原子炉安全専門審査会第27部会

原子炉安全専門審査会第27部会（北海道電力株式会社泊発電所（1，2号原子炉の設置））
Cグループ議事概要（案）

泊発電所（1，2号炉）

現地調査指摘事項について

第1図 発足のリニアメント付近の微小地震

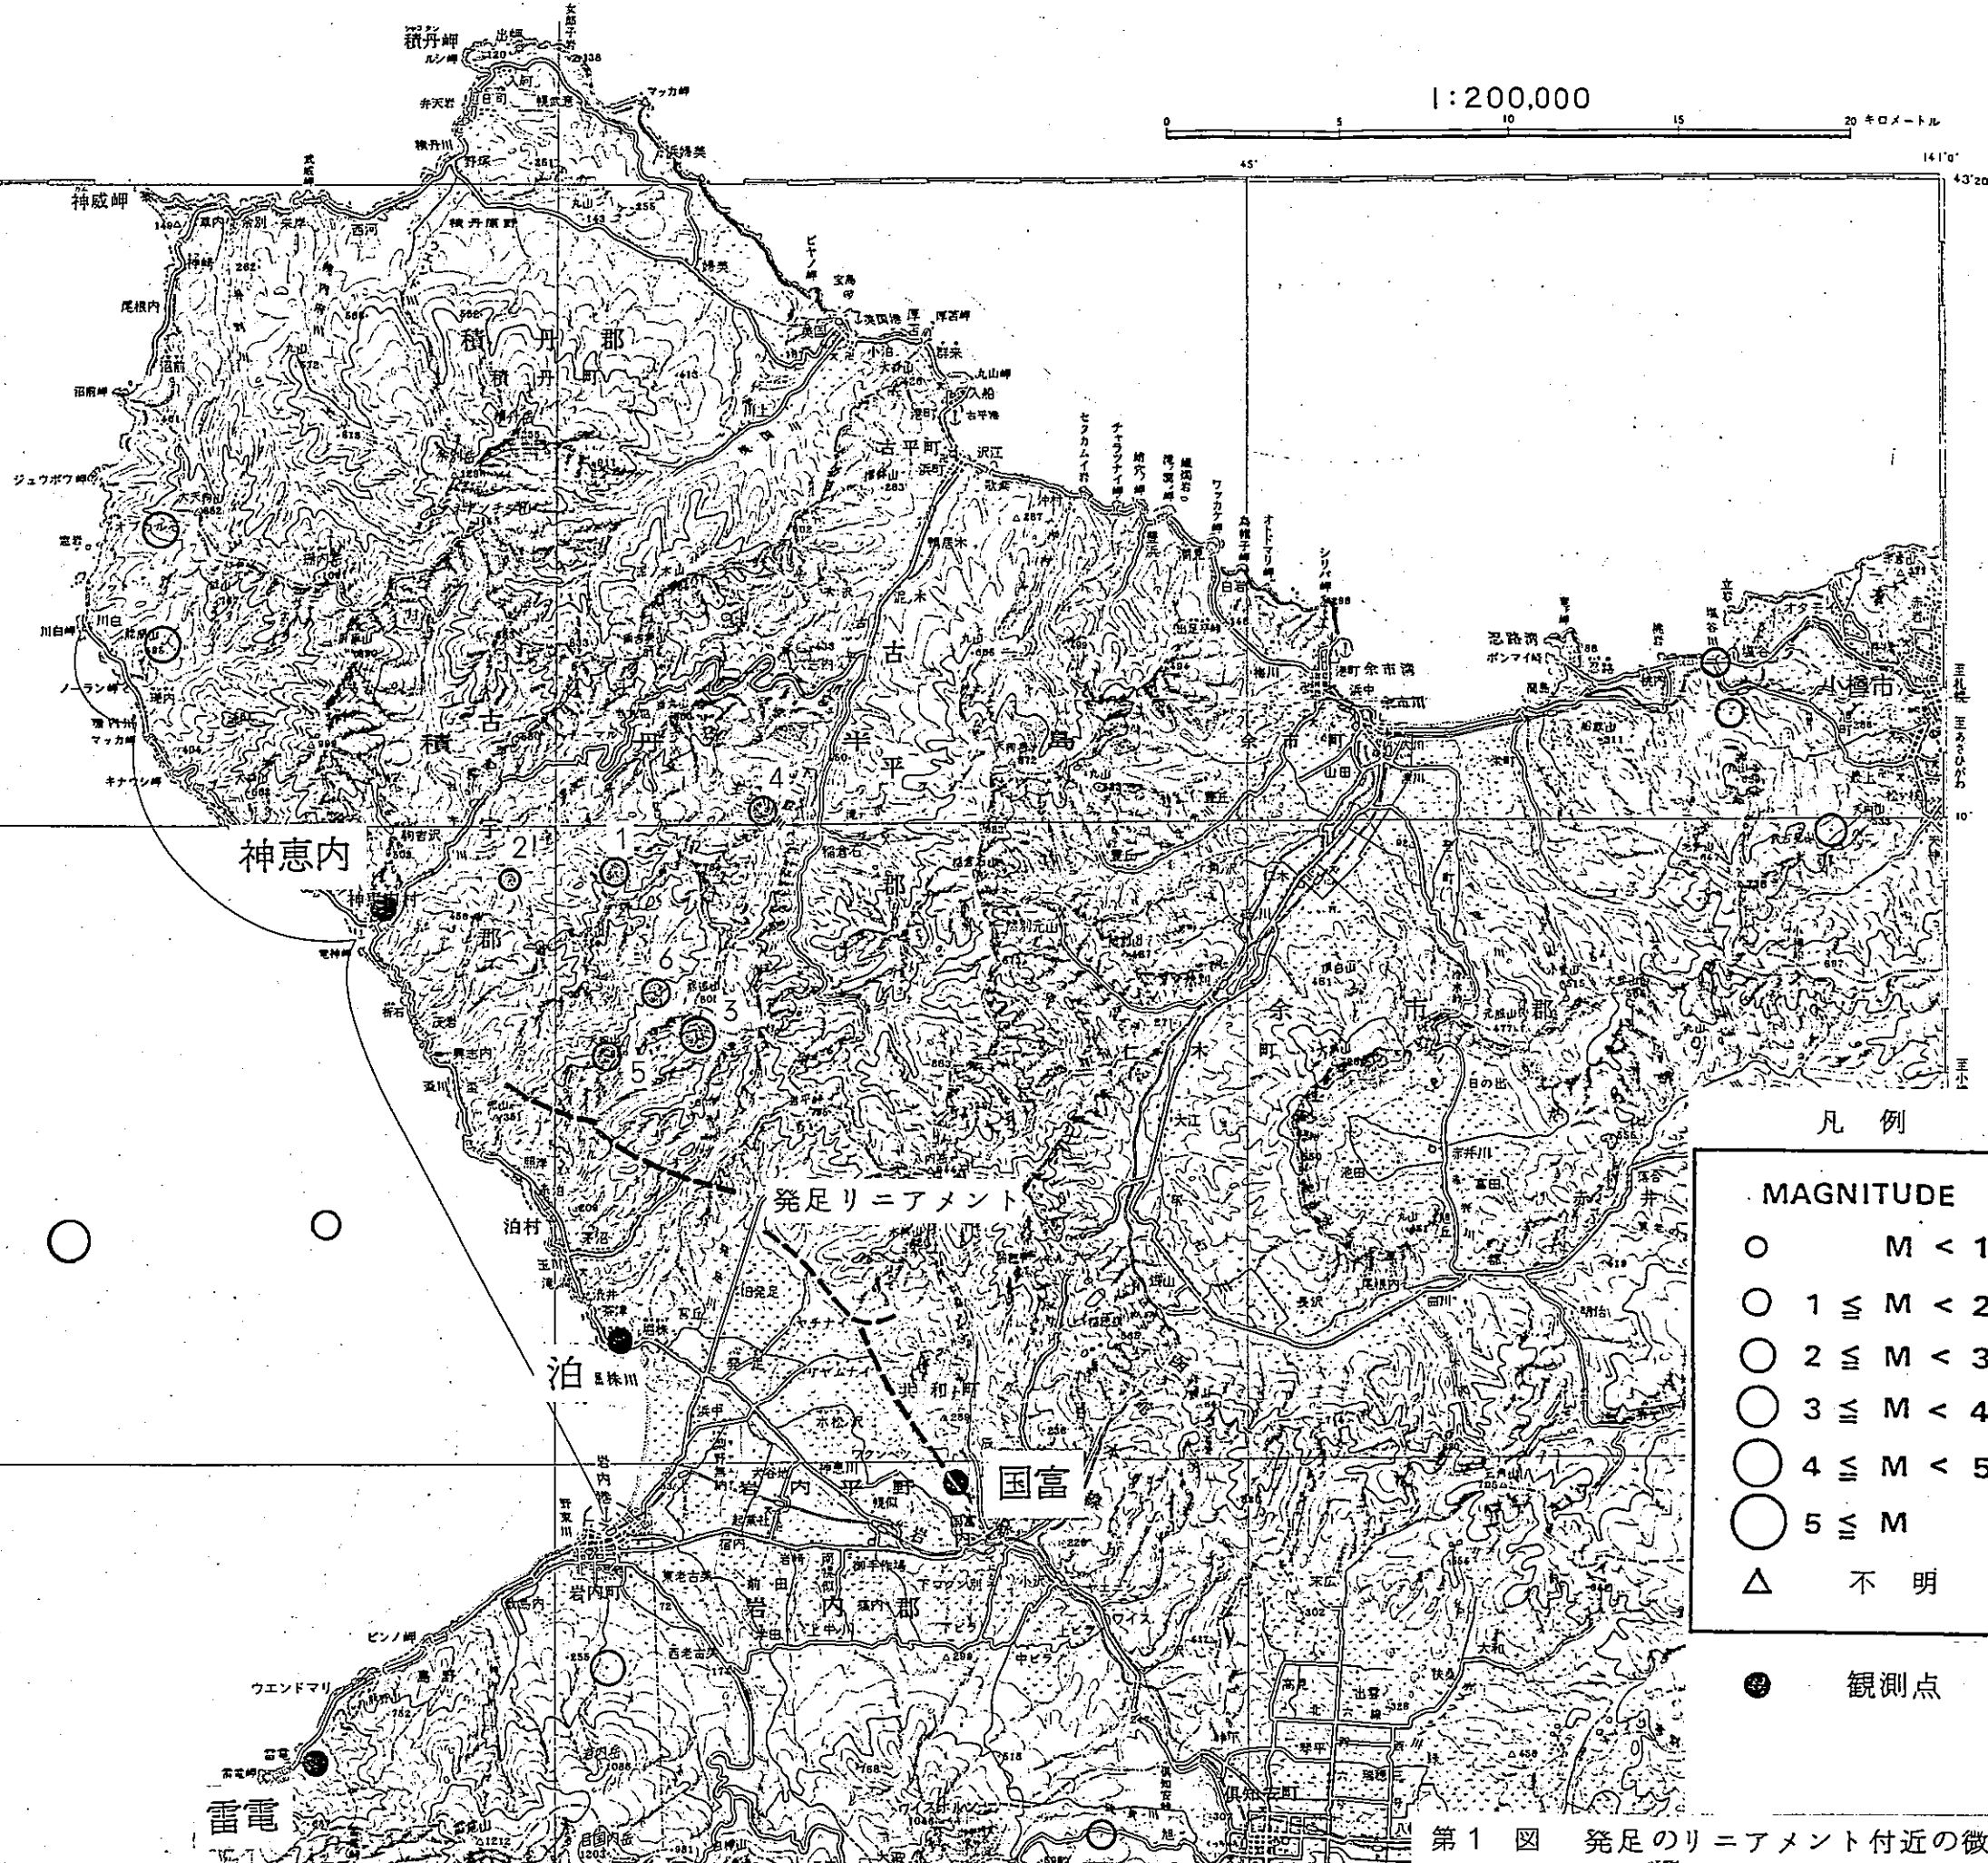
## 1. P相, S相の発現時刻について

発足のリニアメントの山地部付近に散発的に発生している6個の地震(第1図 1~6)の発震年月日,各観測点におけるP相, S相の発現時刻を第1表に示す。

第3図 砕石場発破の震央位置

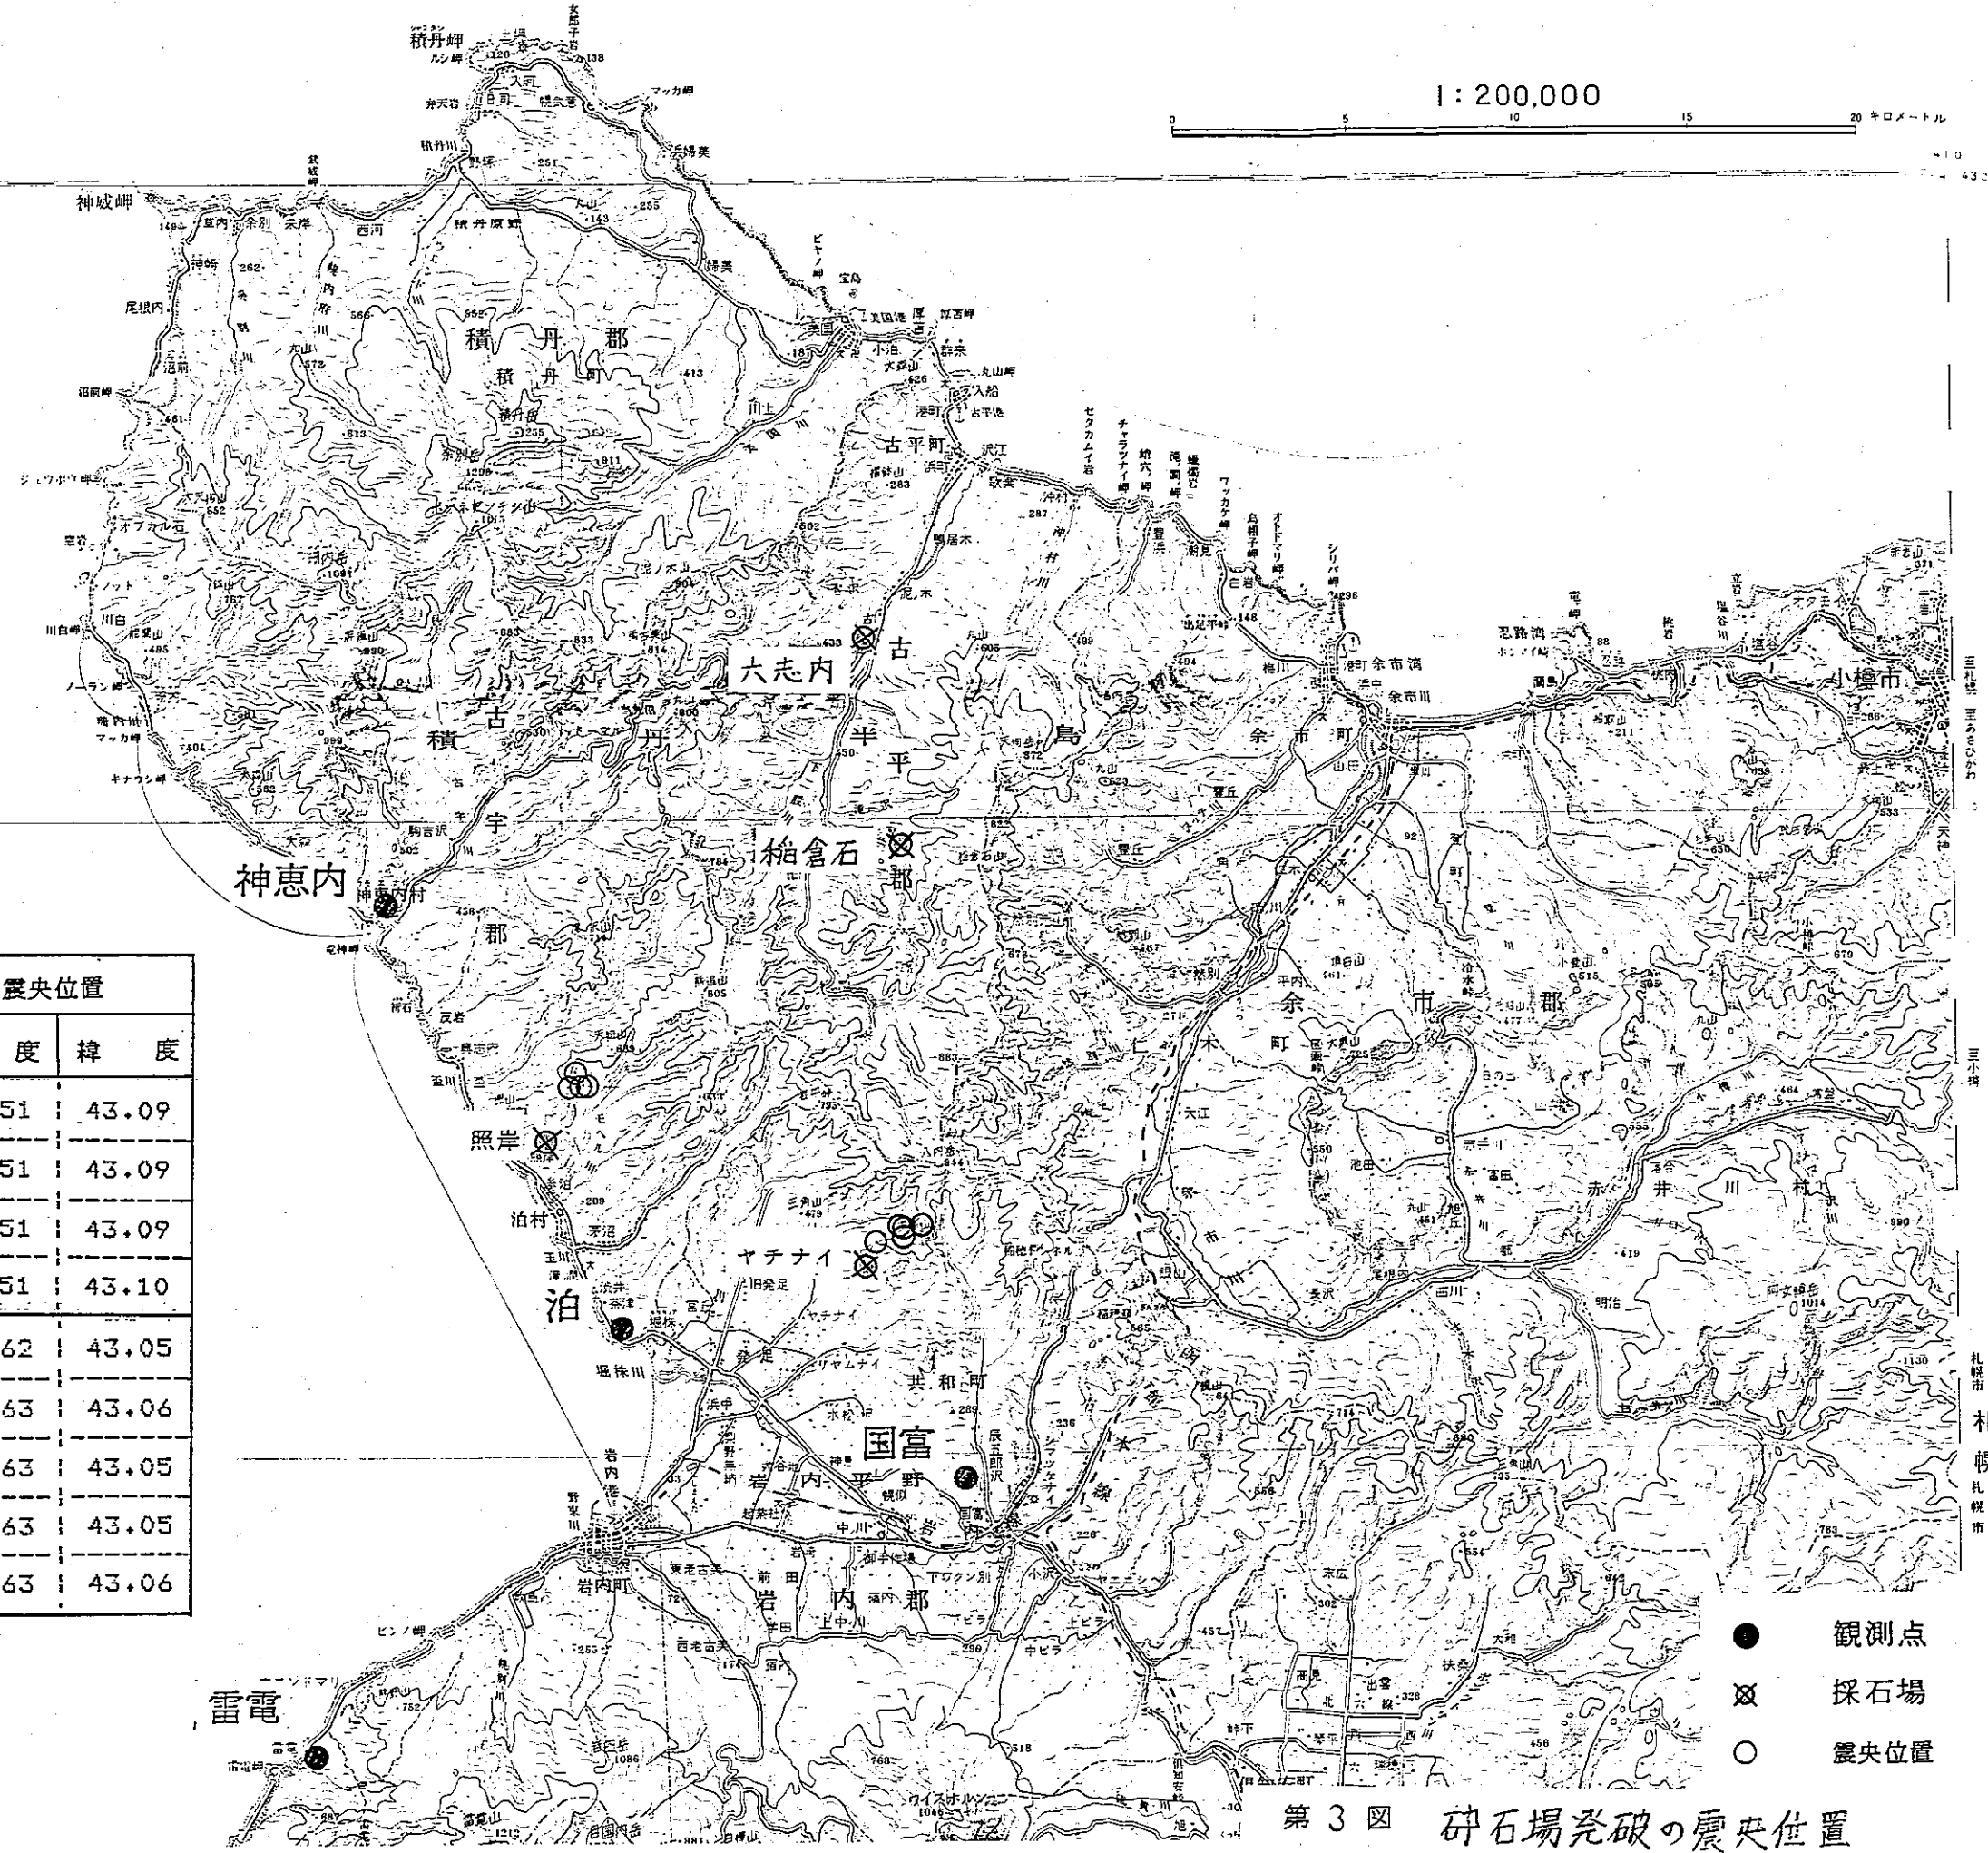
## 2. 震源位置決定の精度について

震源位置決定の精度について検討するために,震源位置が確定している採石場での発破記録のうち比較的良好的な記録について,第2図に示される地殻構造モデルを用いて震源位置を求めた。六志内, 柏倉石, 照岸及びびヤチナイのうち,六志内及び柏倉石の記録からは震源位置が求まらず,照岸及びびヤチナイの記録による震央位置を第3図に示す。これらの震央位置は採石場の位置から0.7Km~2Km程度離れて分布している。

一般的には,震源位置が観測網から離れるに従って誤差が大きくなる傾向はあるが,発足のリニアメント付近の微小地震の震央位置については採石場によるものと同程度の精度をもって決定されていると考えられる。

第1図 黒松内低地帯の地質図

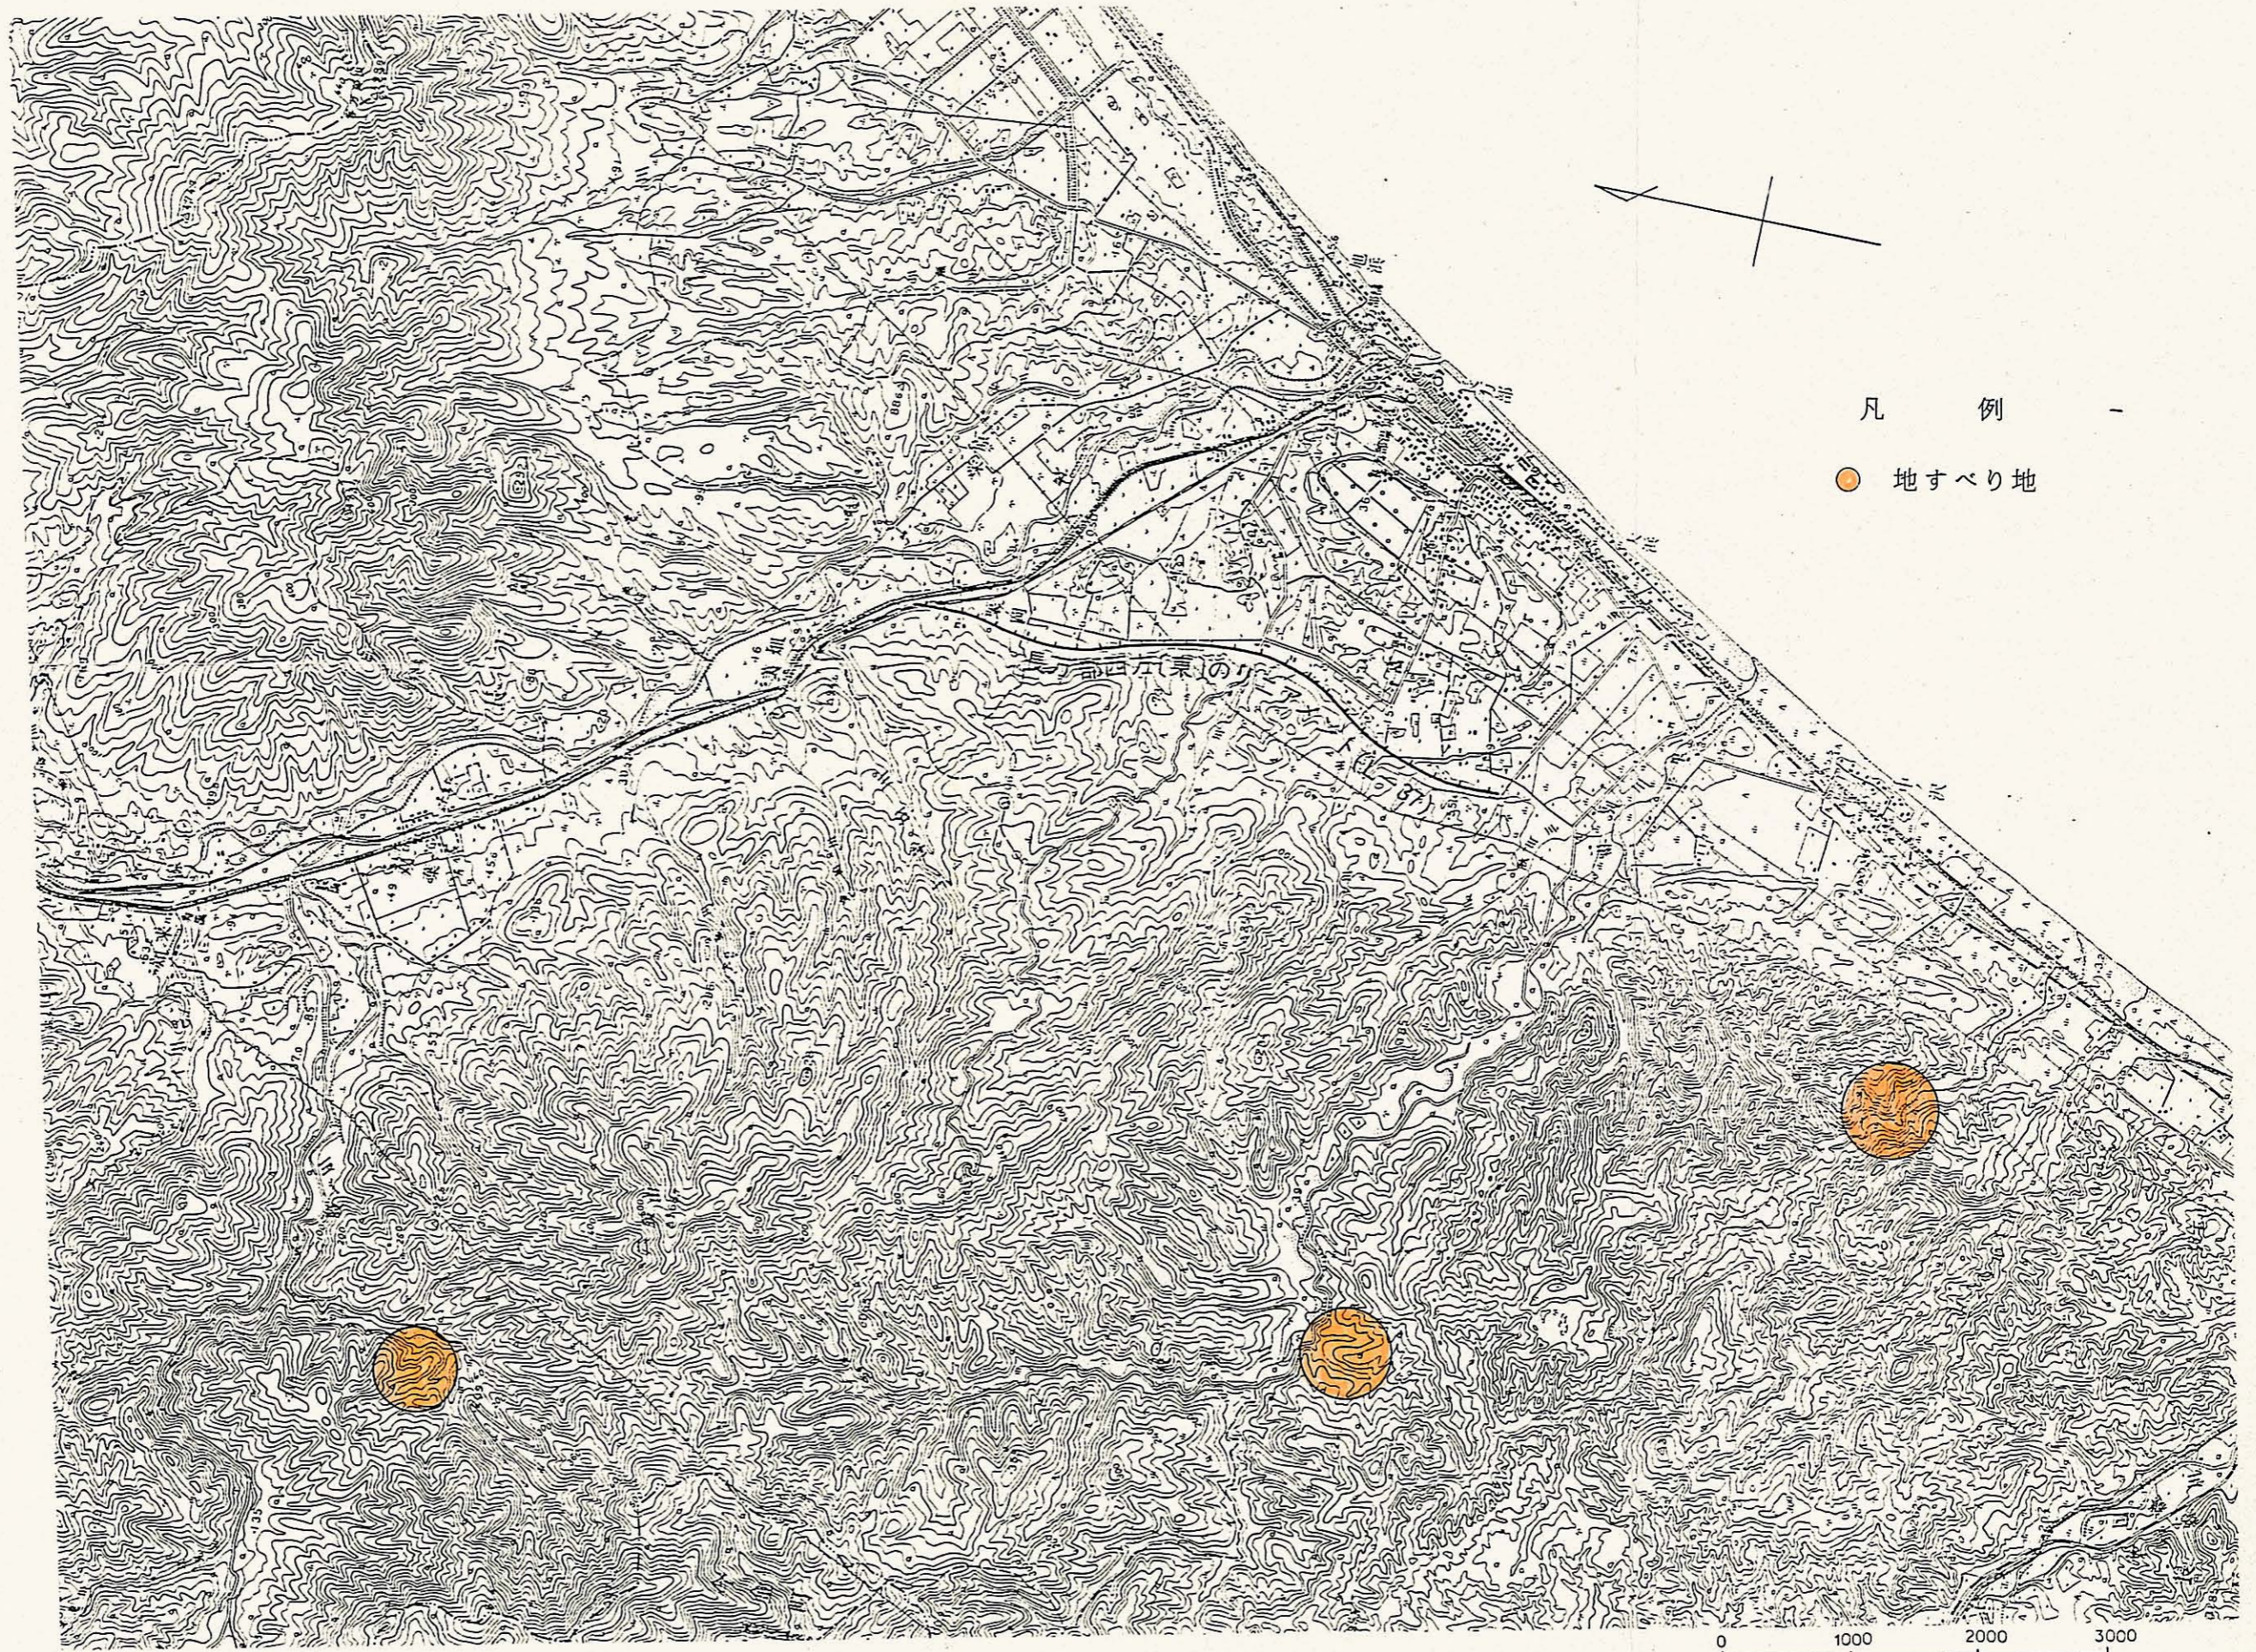
# 1 長万部西方(東)のリニアメント付近の地すべりについて

長万部西方(東)のリニアメント付近の地質図を第1図に示す。リニアメントの北端部には崖錐堆積物、リニアメントの西側の丘陵性山地には軟質な礫岩、砂岩、泥岩を主体とする瀬棚層下部層が分布し、東側には礫、砂、粘土からなる沖積層が分布している。空中写真判読及び現地調査結果から、リニアメントの周辺には地すべり地は認められない。
